改善箇所説明図

改善の内容

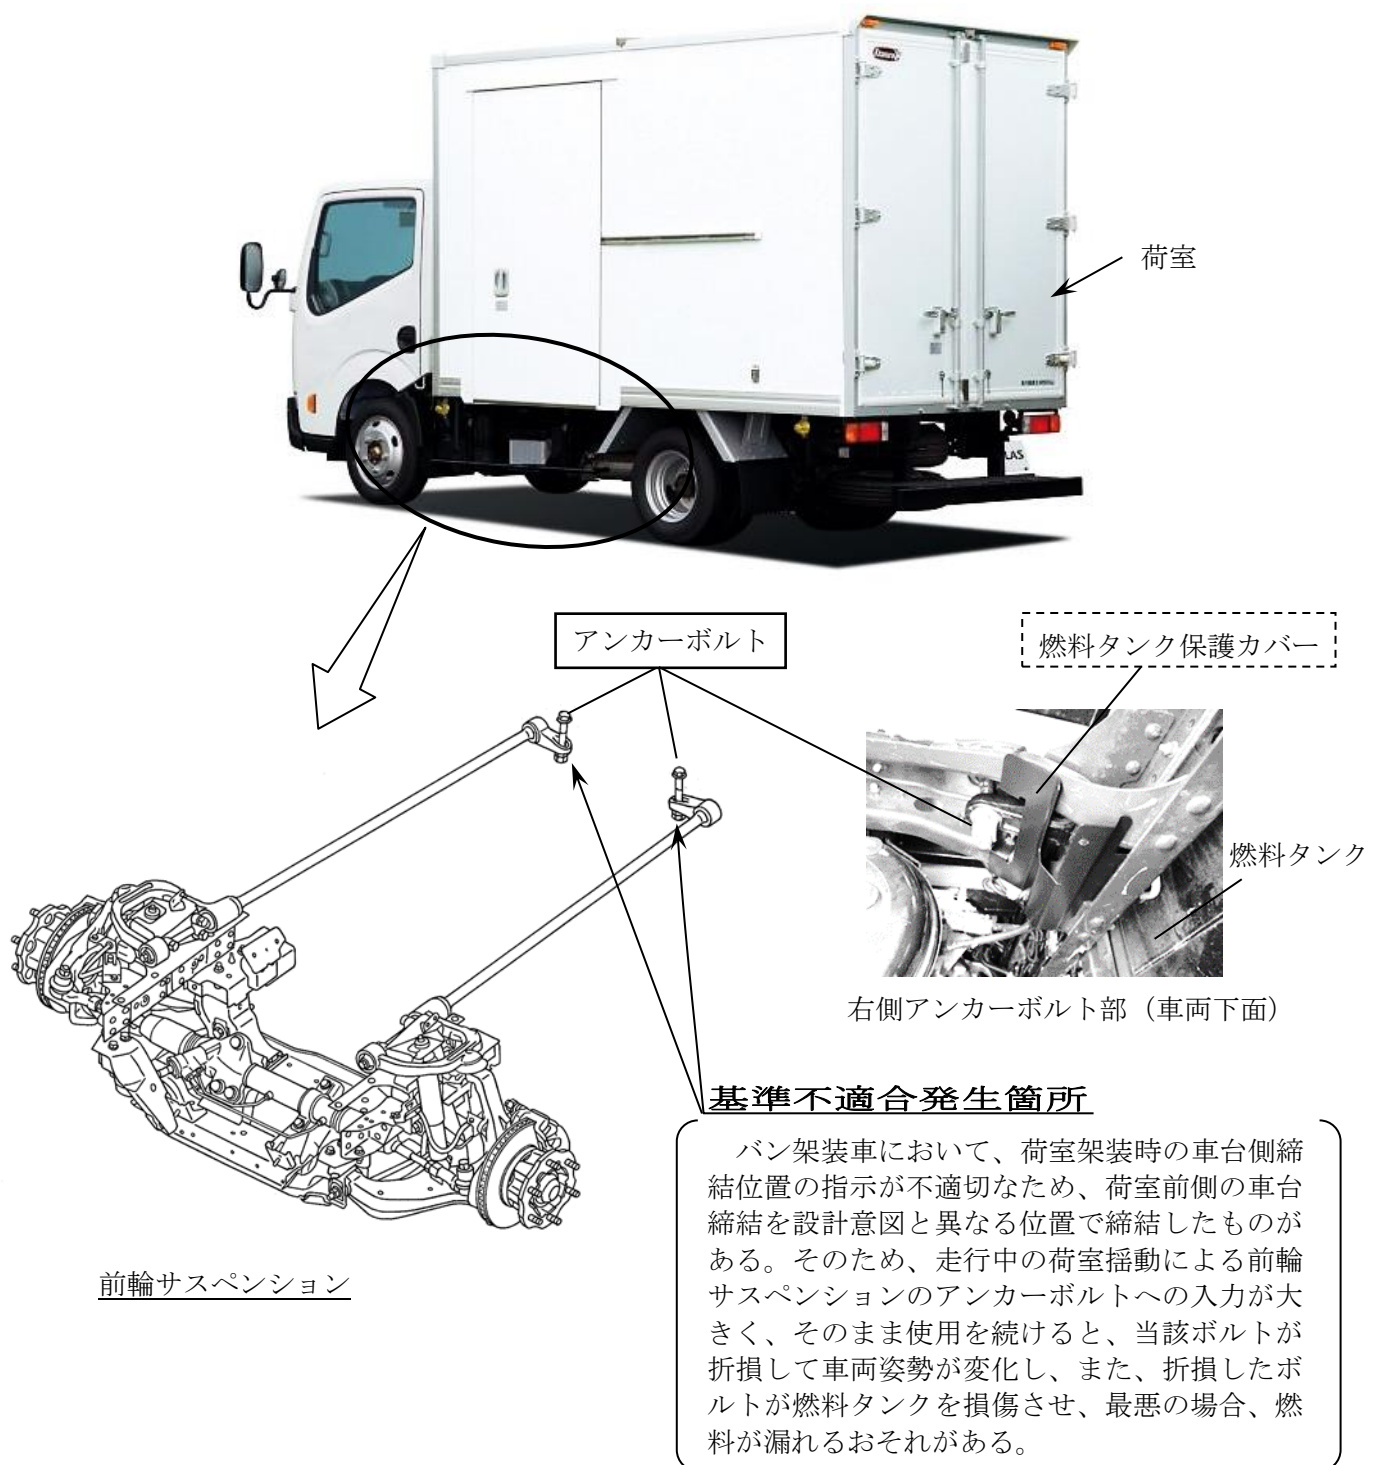
全車両、当該アンカーボルトを対策品と交換し、燃料タンク保護カバーを追加する。

識別：銀色のシールをモデルナンバープレートの右横に貼り付ける。
